女川原子力発電所第2号機 工事計画審査資料	
資料番号	02-他-F-19-0009_改5
提出年月日	2021年6月3日

地下水位低下設備に係る設置変更許可申請書の記載内容との比較表

2021年6月

東北電力株式会社

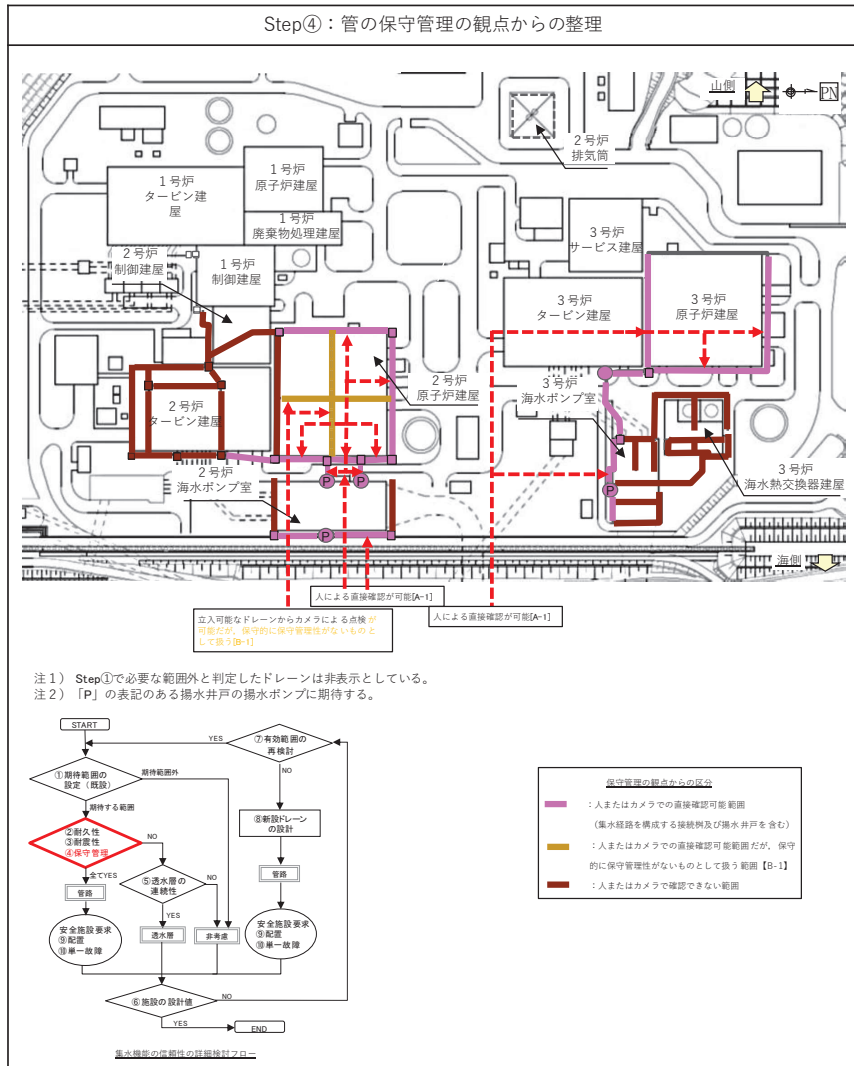
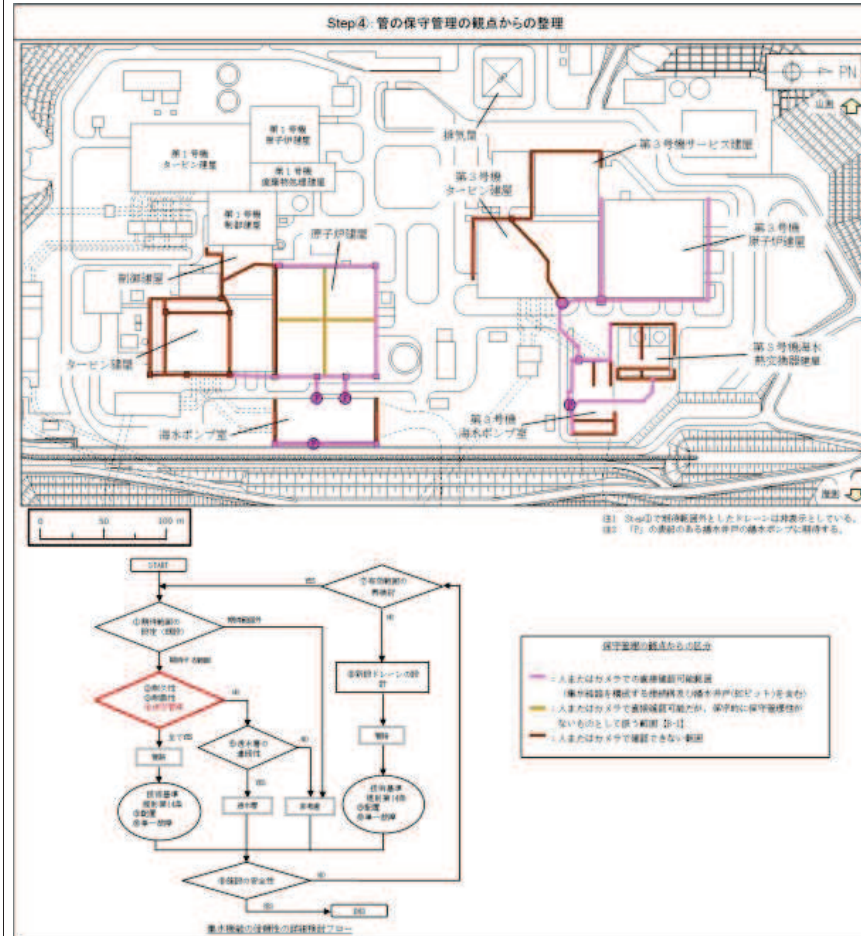
記載表現の相違
 (設置変更許可同様、管径により保守管理性を区分)

図5-8 安全設備の要求の観点からの整理結果 (Step⑨・⑩)

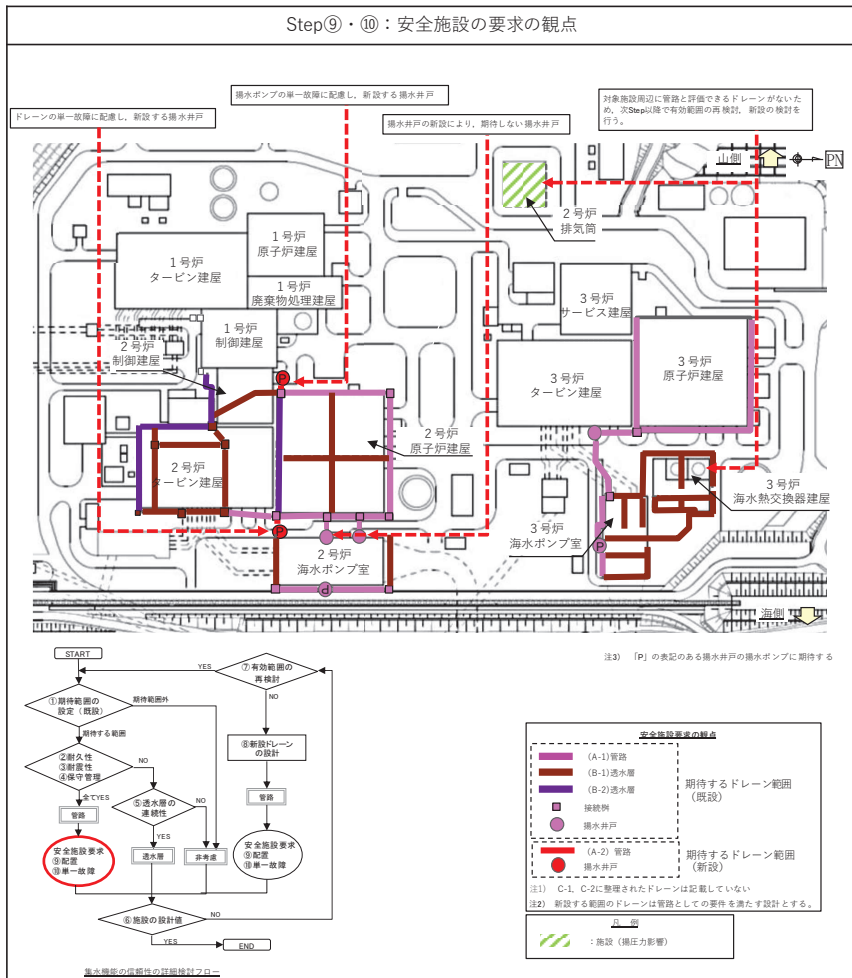
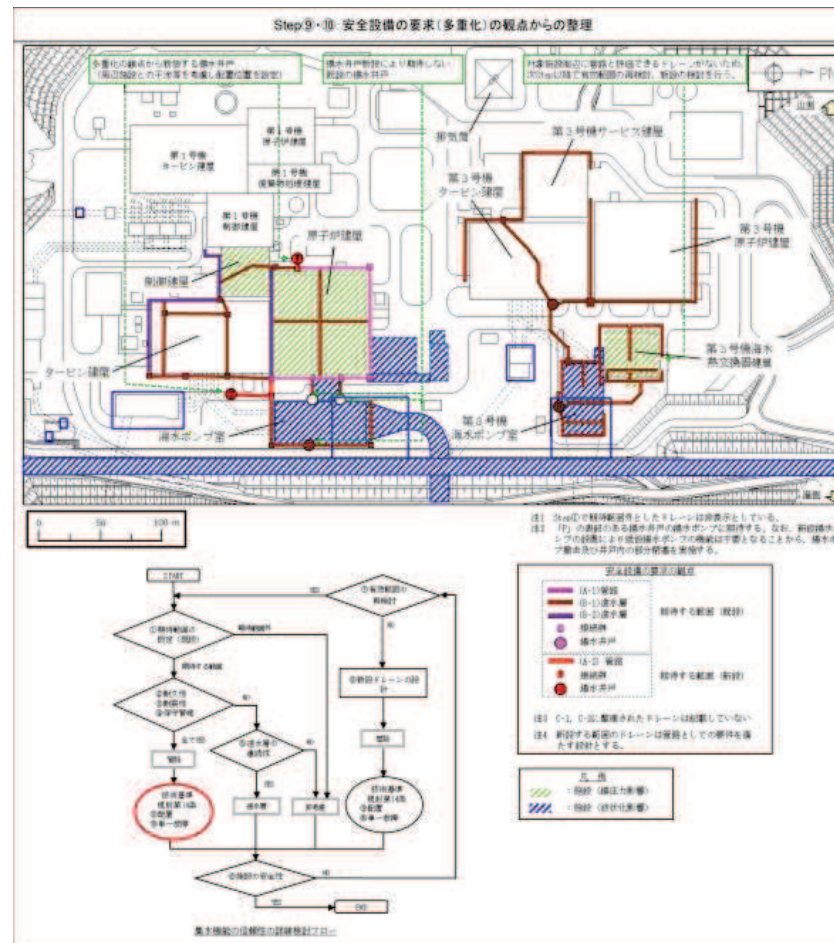
・ 詳細設計を踏まえ具体化した事項
 (周辺施設との干渉等を考慮し揚水井戸の配置位置を設定。また、既設の揚水ポンプの取扱いを踏まえ記載適正化(2号機海水ポンプ室周辺))

図 5-9 有効範囲の再検討での整理結果 (Step⑦)

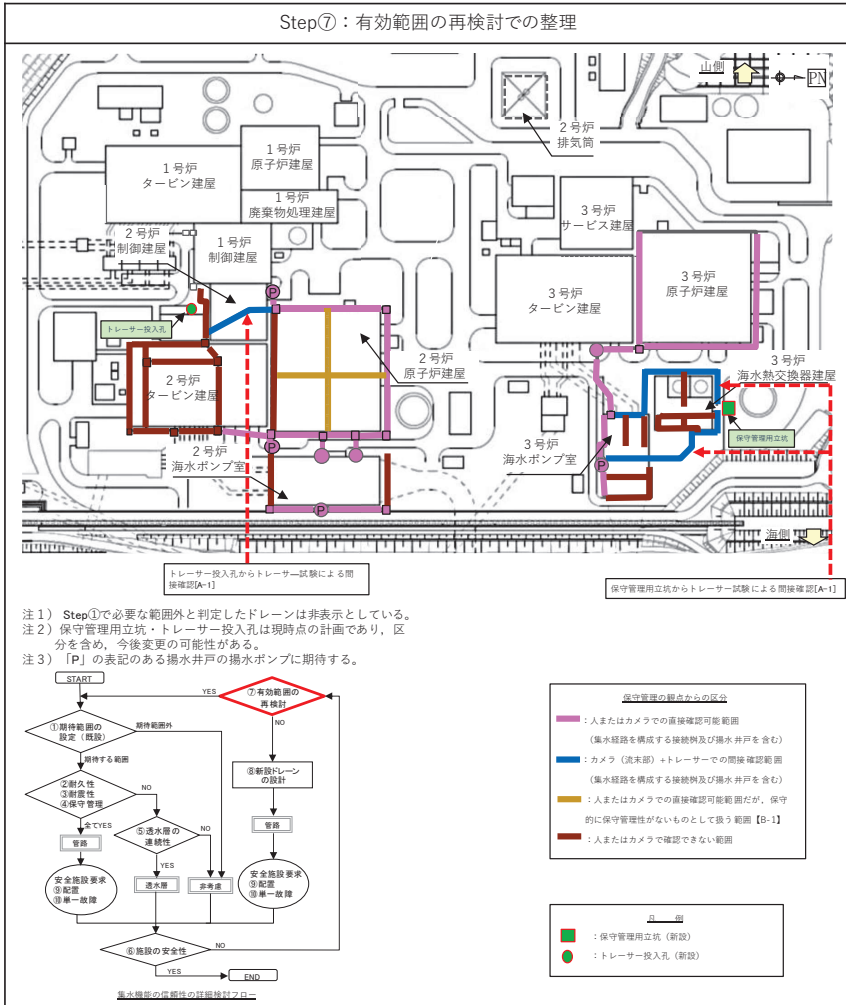
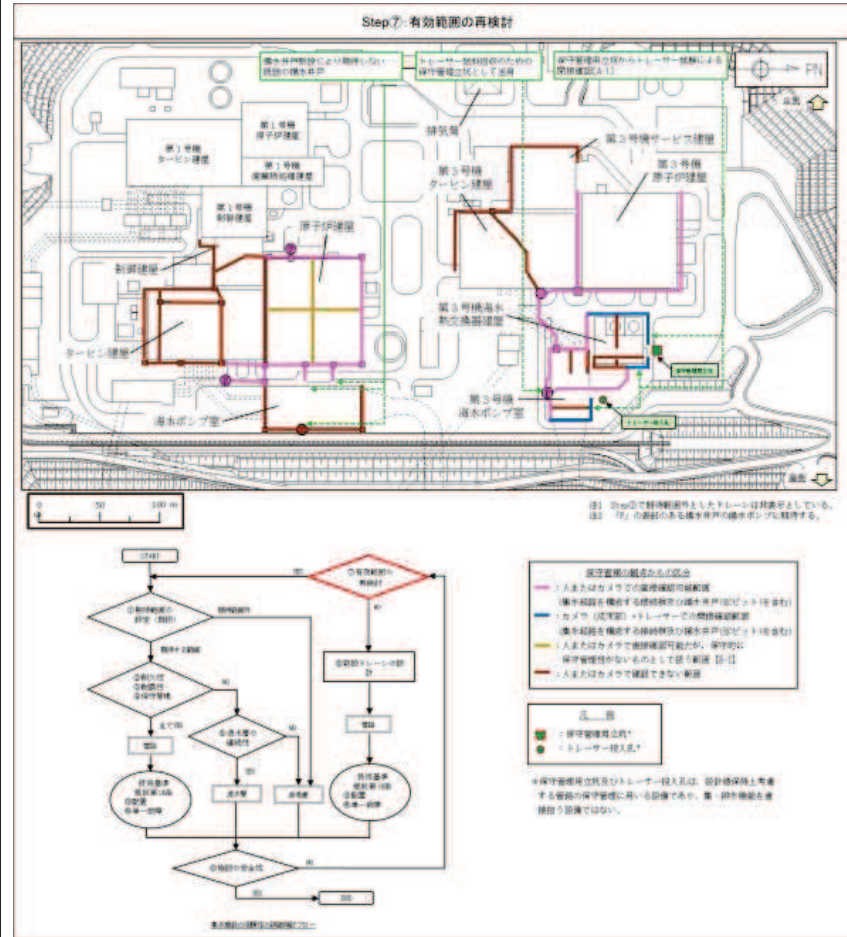
・ 詳細設計を踏まえ具体化した事項
 (保守管理性を確保するための保守管理立坑・トレーサー投入孔の配置検討結果を反映)

図 5-10 新設ドレーン要否の観点からの整理結果 (Step⑧)

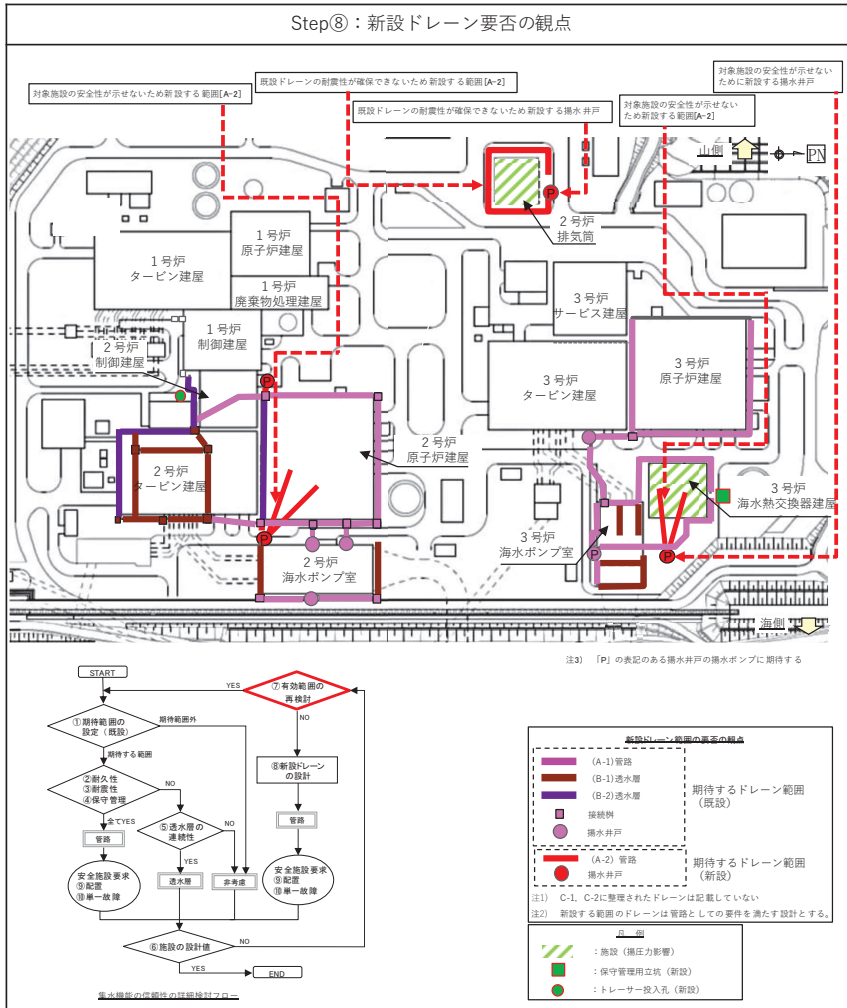
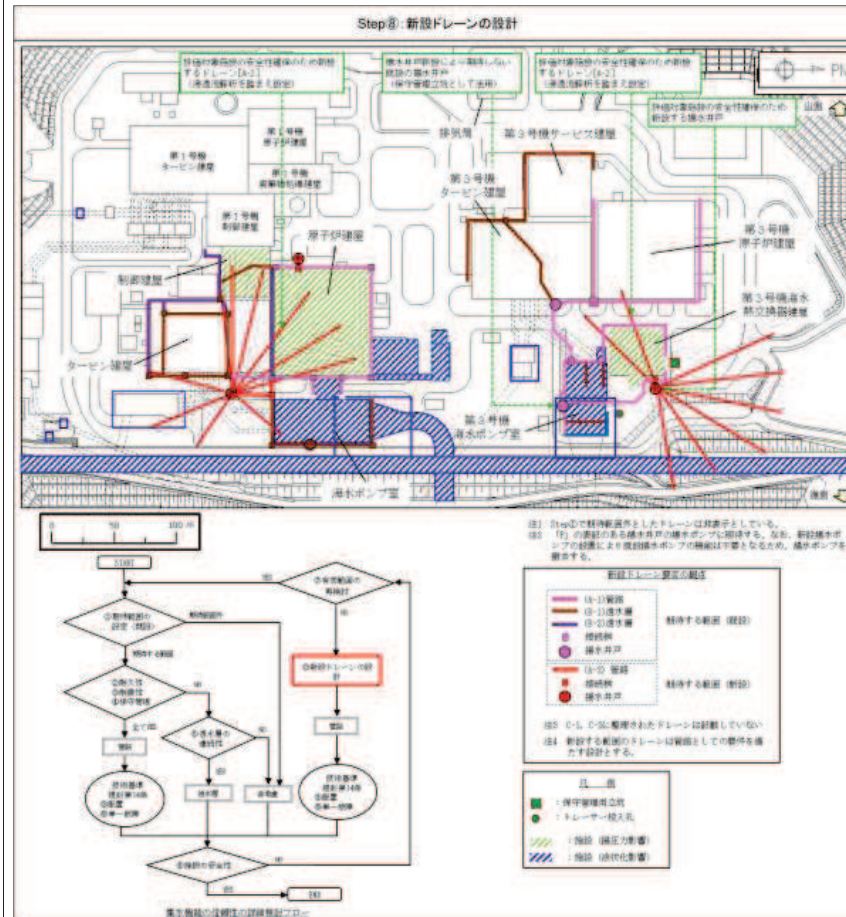
・ 詳細設計を踏まえ具体化した事項
 (詳細検討結果を踏まえ、2号機排気筒へは新設を行わず、2号機原子炉建屋と3号機海水熱交換器建屋周辺にドレーンを新設することで安全性を確保する設計とした。新設ドレーンの配置は浸透流解析結果を踏まえ設定した。なお、施設直下の既設ドレーン(φ50mm有孔塩ビ管)は設置変更許可同様考慮しない設計とした。)

図 5-11 安全設備の要求性能確保の観点からの整理結果 (Step⑨・⑩)

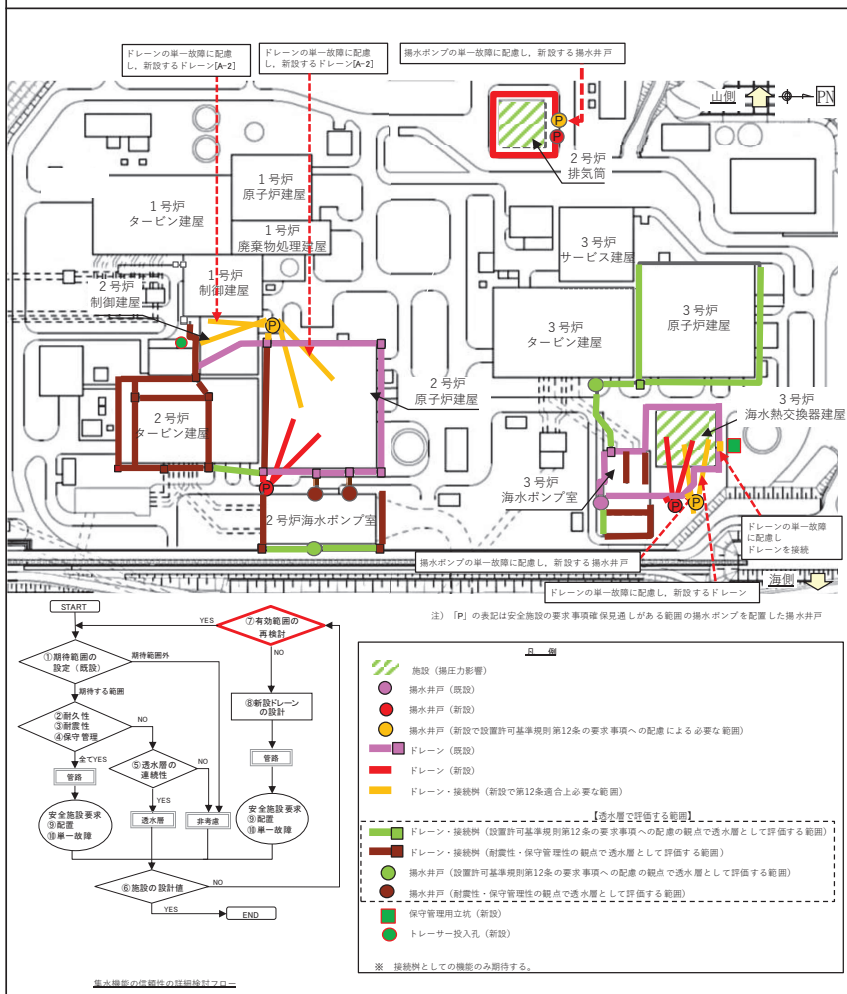
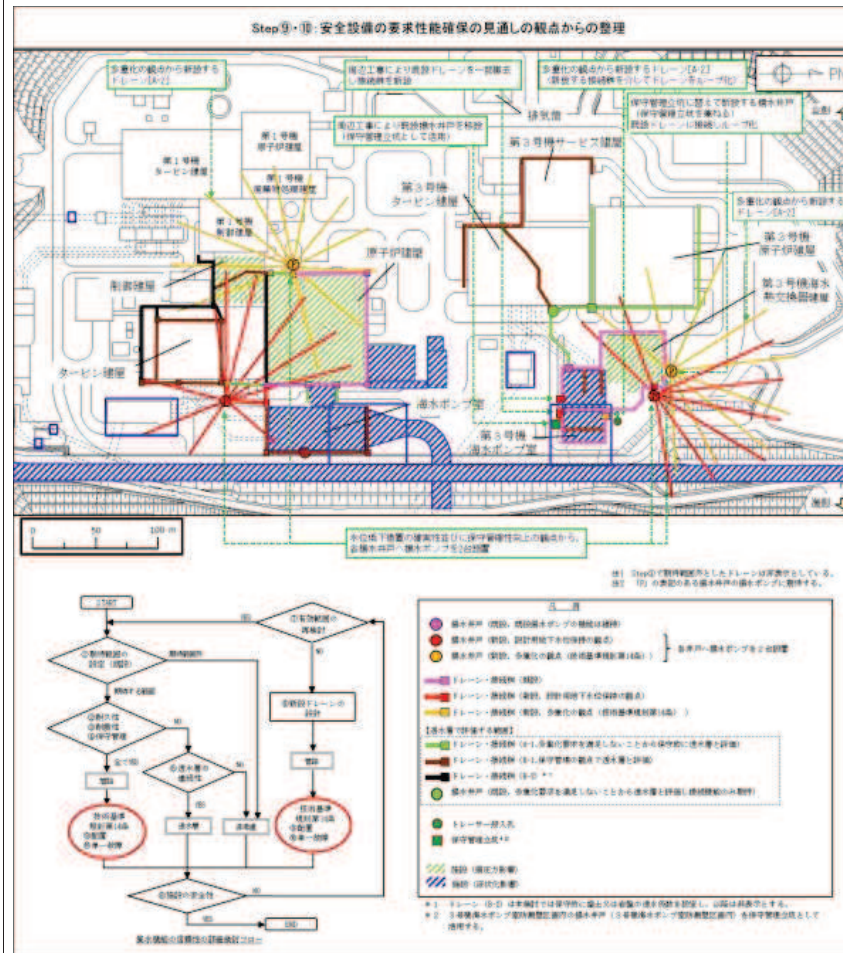
・ 詳細設計を踏まえ具体化した事項
 (設置変更許可同様、揚水井戸・ポンプの多重化 (各エリア 2 系統設置) 等を行う。なお、詳細設計段階の検討を踏まえ、各揚水井戸へ揚水ポンプを 2 台設置する設計とした旨を記載。)

図 5-12 地下水位低下設備の設定結果（まとめ）

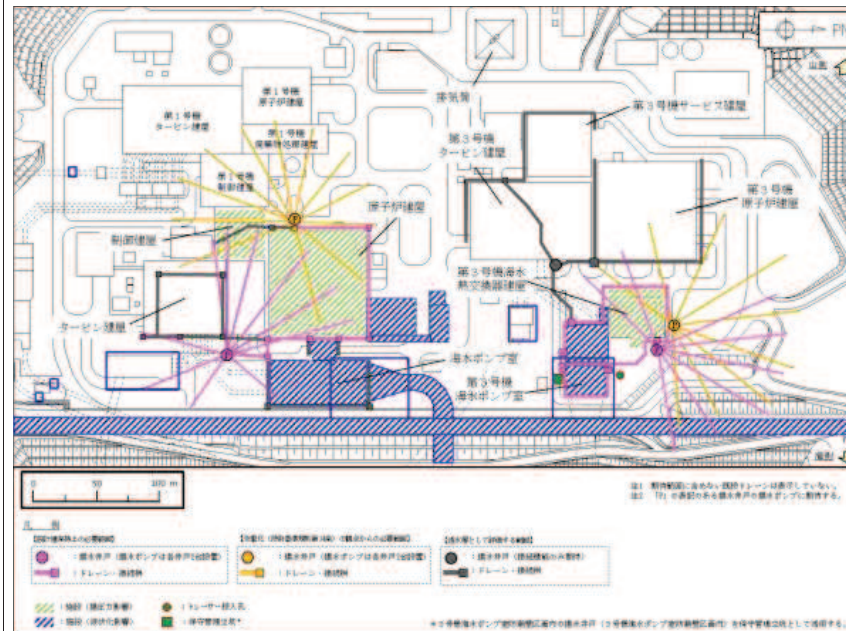
・詳細設計を踏まえ具体化した事項（設置変更許可と同様のフローに基づき工事計画認可における詳細設計（工事計画認可で実施した浸透流解析を含む）も踏まえ検討した結果、設置変更許可よりドレーン配置・構成が変更となっている。）

図 8-2 海水ポンプ室周辺のドレーンからの地下水の排水経路

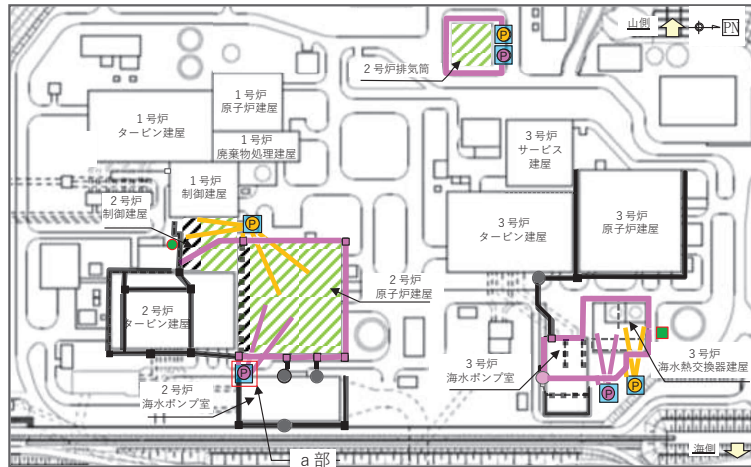
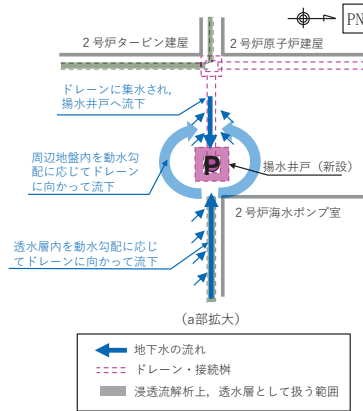
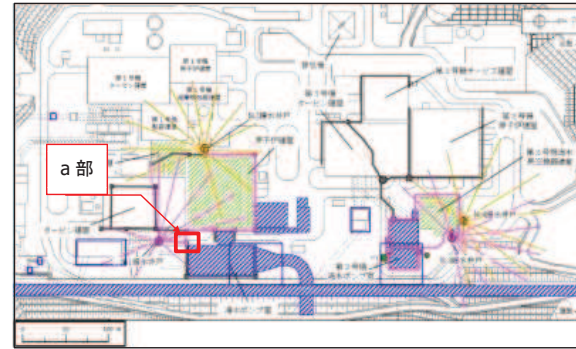
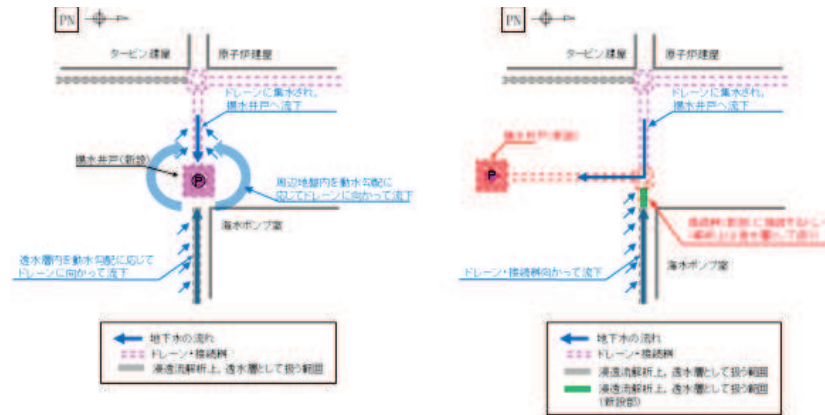
集水機能を担うドレーンに接続柵を介す等により地盤（B-1、B-2）として取扱う既設ドレーンが接続される箇所があるが、集水機能に影響を及ぼさない構造であることを工事計画認可段階で示す。
